# MODIFICATION N°4 DU PLU DE MEYTHET (commune déléguée)

## 2 – RÈGLEMENT GRAPHIQUE MODIFIÉ

**Juillet 2019**

Document graphique du PLU - secteur Tyrode -  
projet de modification n°4

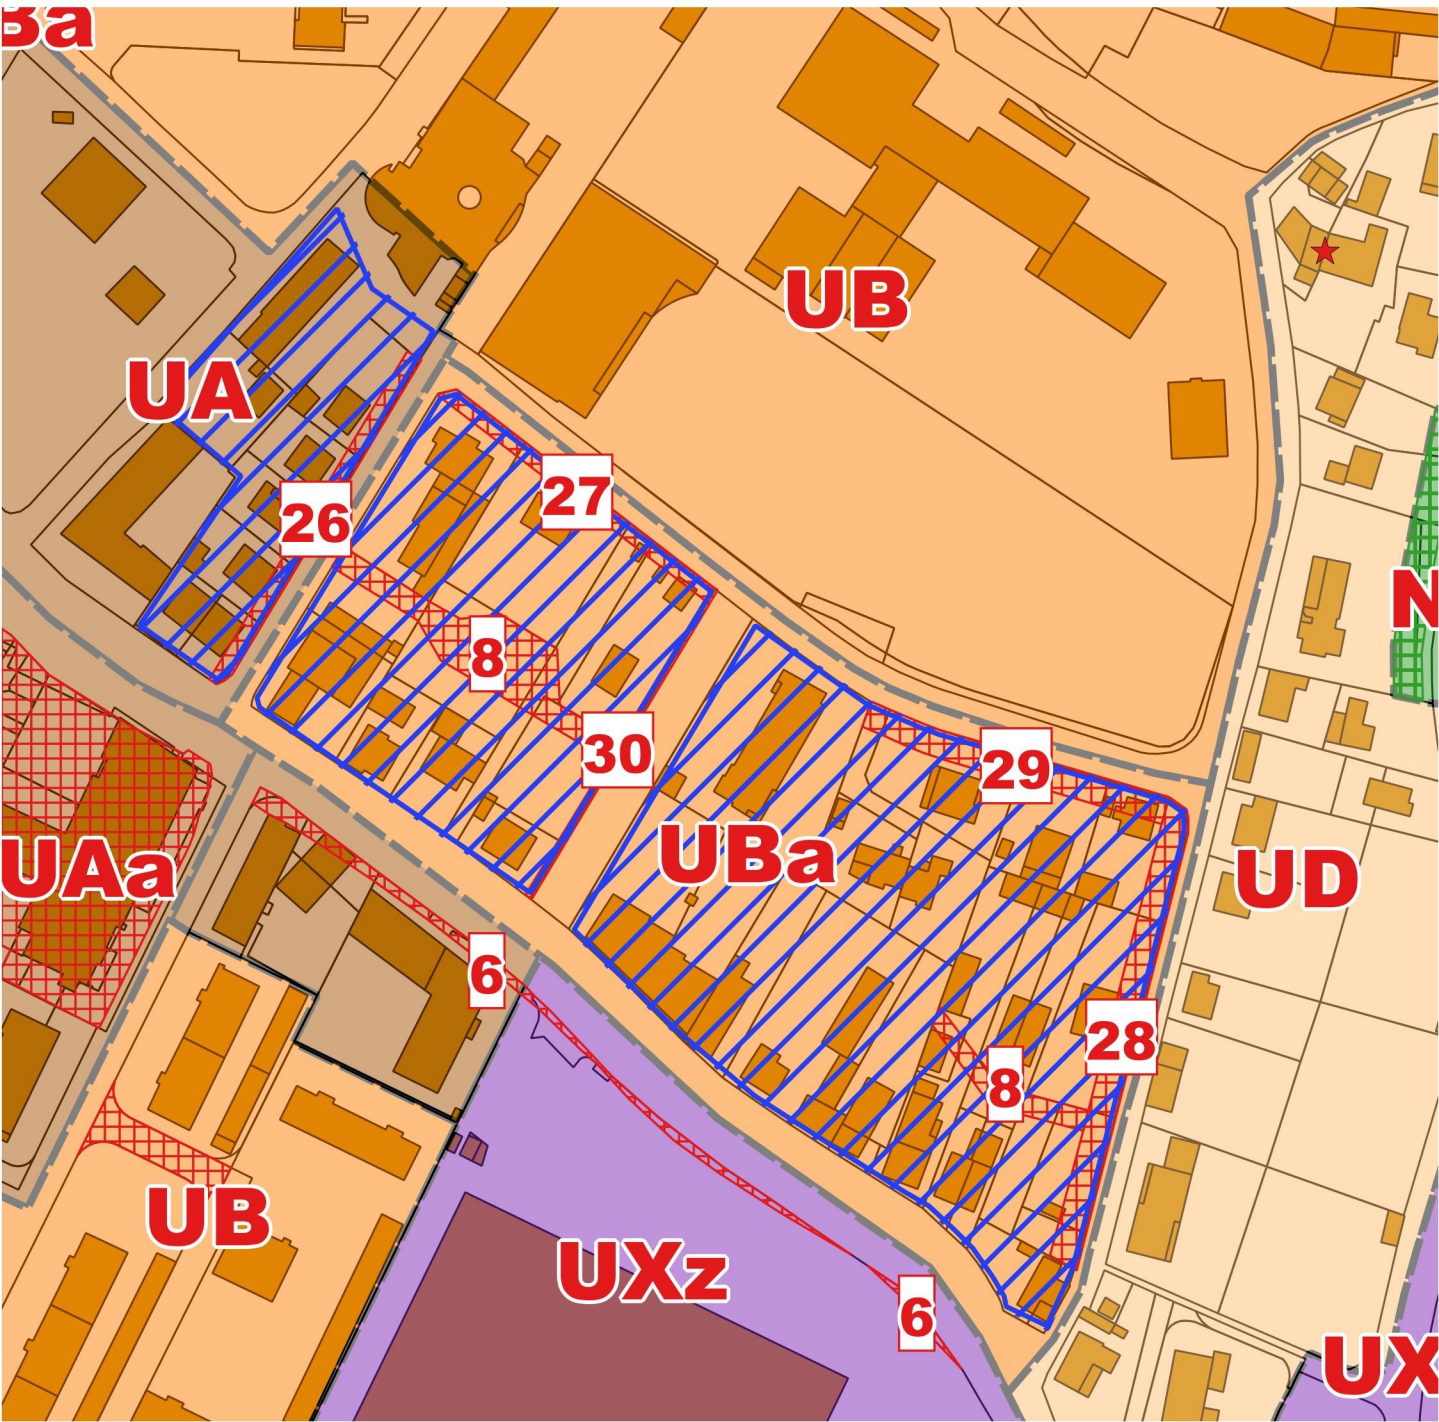
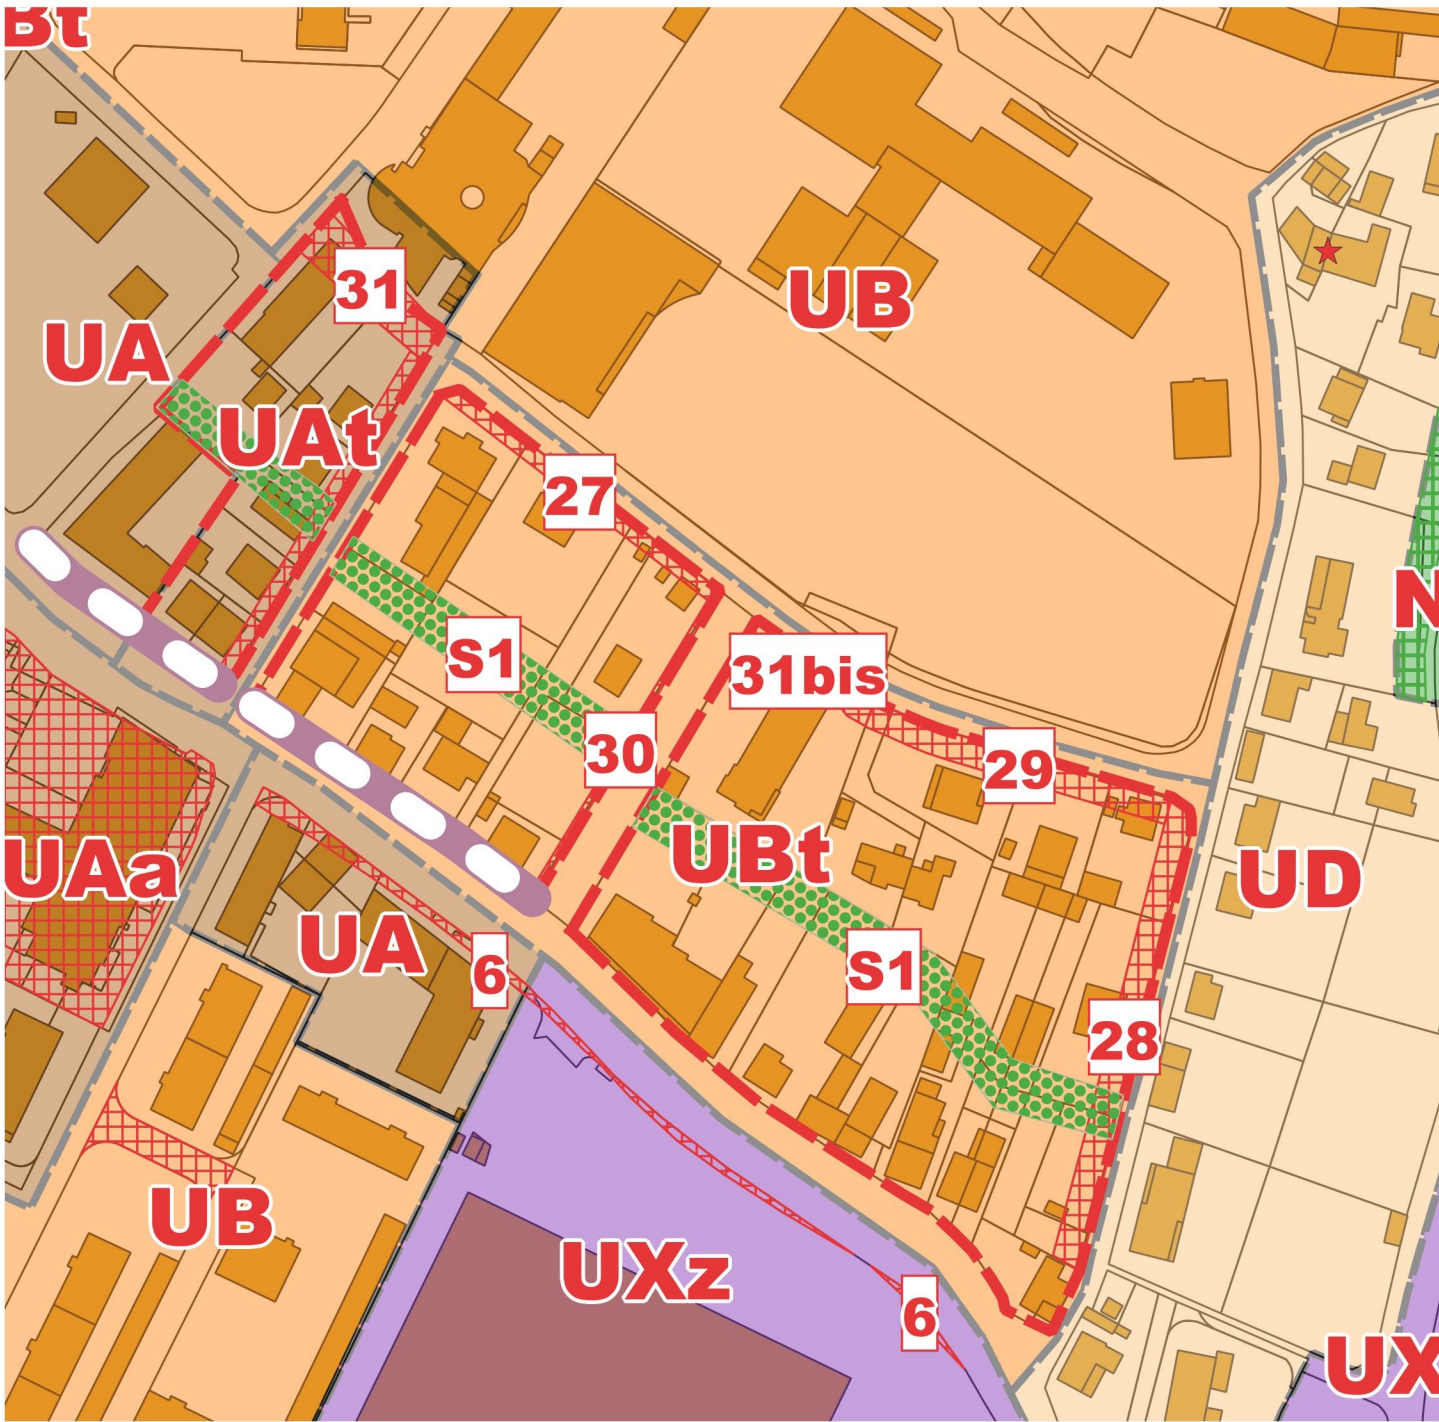
- Suppression de l'emplacement réservé n°8
- Ajout des emplacements réservés n°31 et n°31bis pour compléter la liaison piétonne entre la rue E. Thyrode et la rue de l'Aérodrome
- Mise en place d'une servitude de localisation S1, qui remplace pour partie l'emplacement réservé n°8 supprimé.
- Secteur UBa renommé UBt (Tyrode) avec un règlement adapté et une OA.
- Partie du secteur UA concerné par l'OA renommé UAt (Tyrode) avec un règlement adapté.
- Mise en place d'une servitude de rez-de-chaussée commercial ou de services le long de la route de Frangy, applicable aux constructions nouvelles.
- Localisation des périmètres concernés par les OA

Document graphique du PLU - secteur Toriolets -  
projet de modification n°4

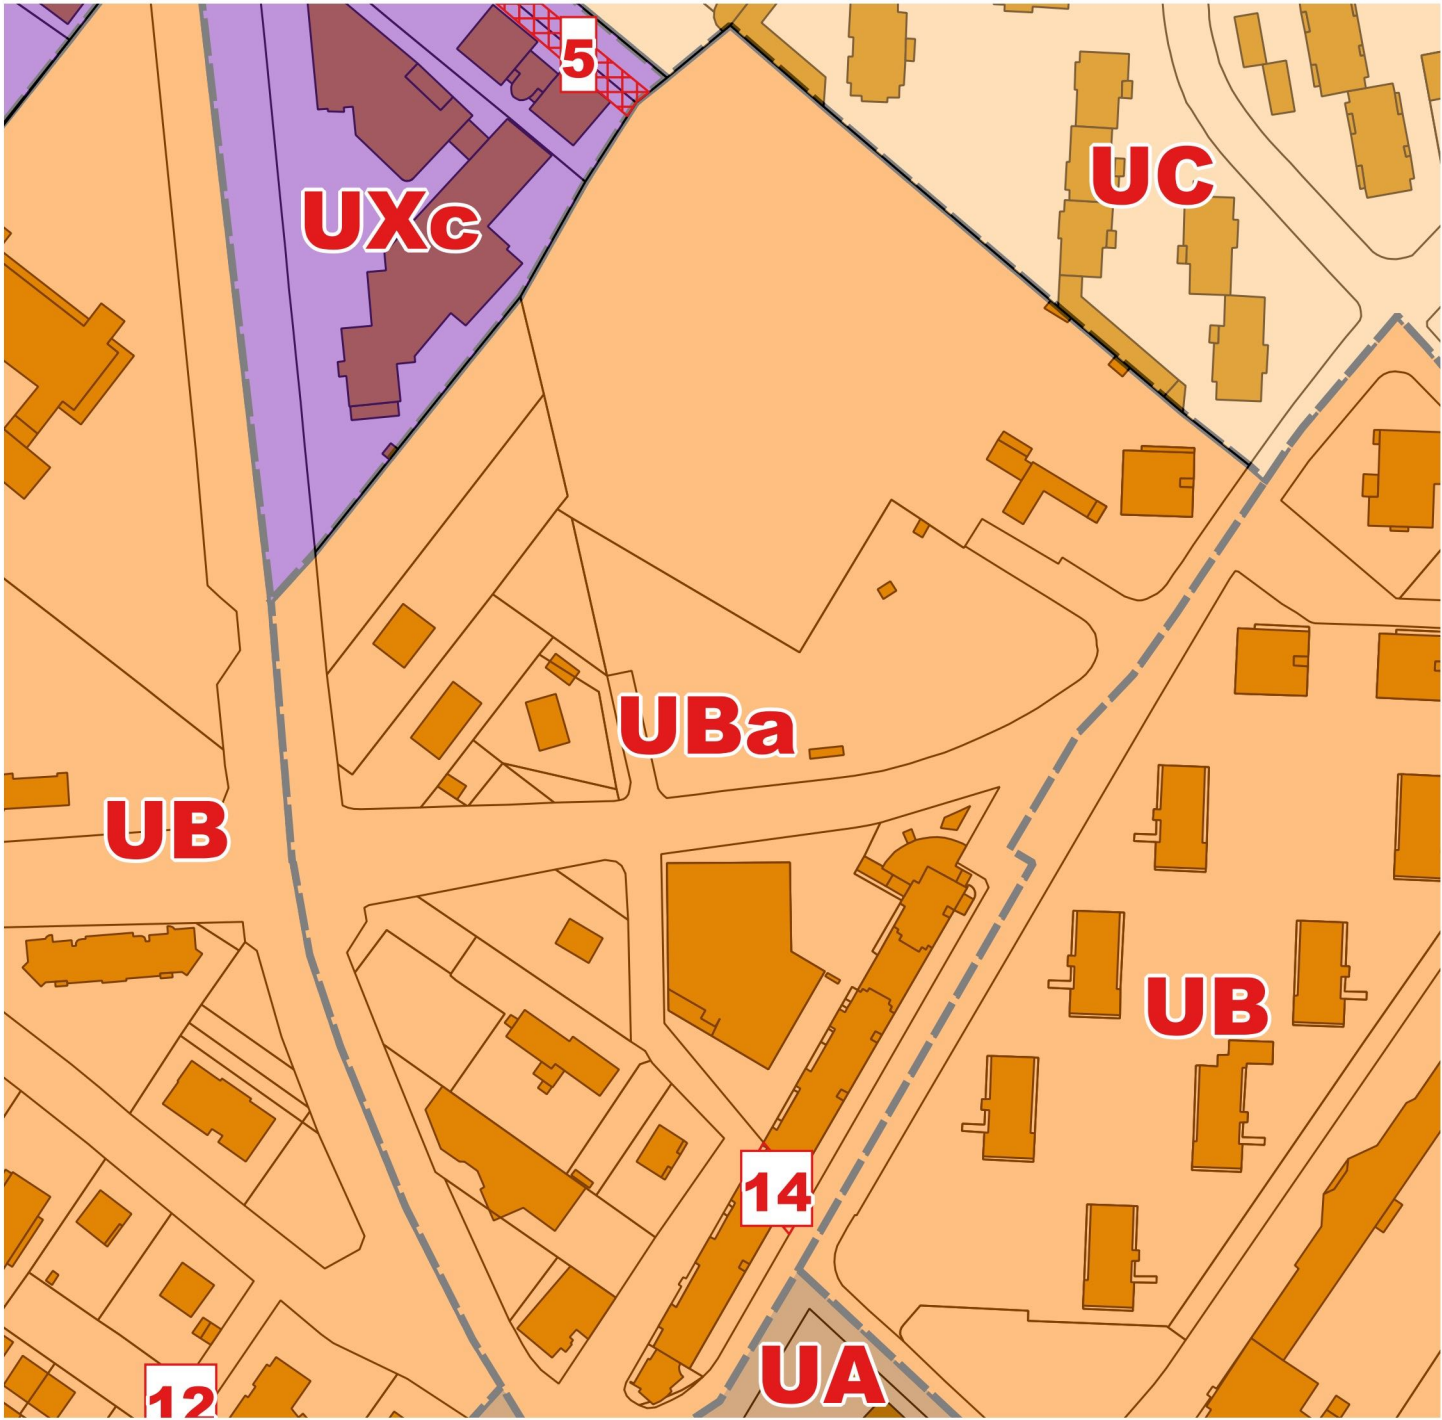
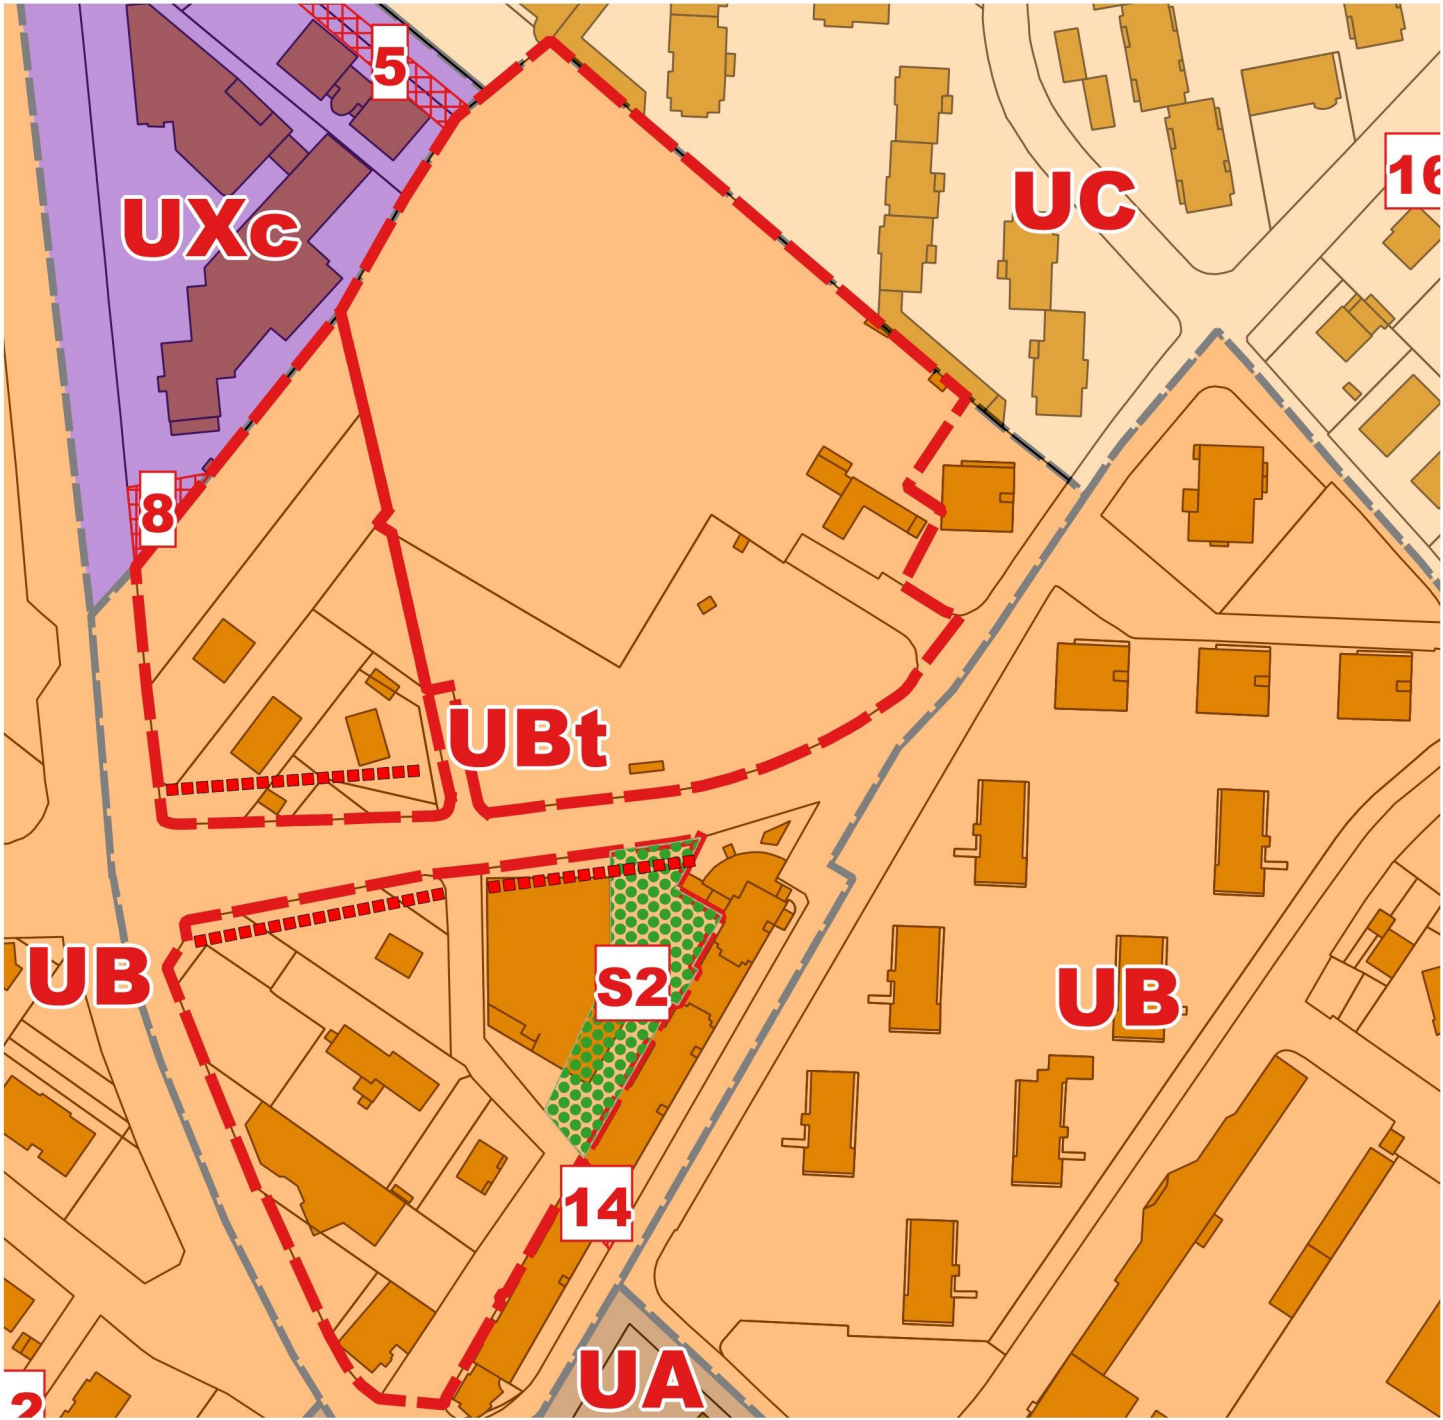
- Mise en place d'une servitude de localisation S2, qui localise le secteur prévu pour l'aménagement d'un mail public.
- Secteur UBa renommé UBt (Tyrode) avec un règlement adapté et une OA.
- Mise en place d'une règle graphique pour imposer un alignement urbain le long de l'avenue Aimé Césaire
- Mise en place d'un nouvel emplacement réservé n°8 pour l'accès la future voie de desserte de l'îlot
- Localisation des périmètres concernés par les OA
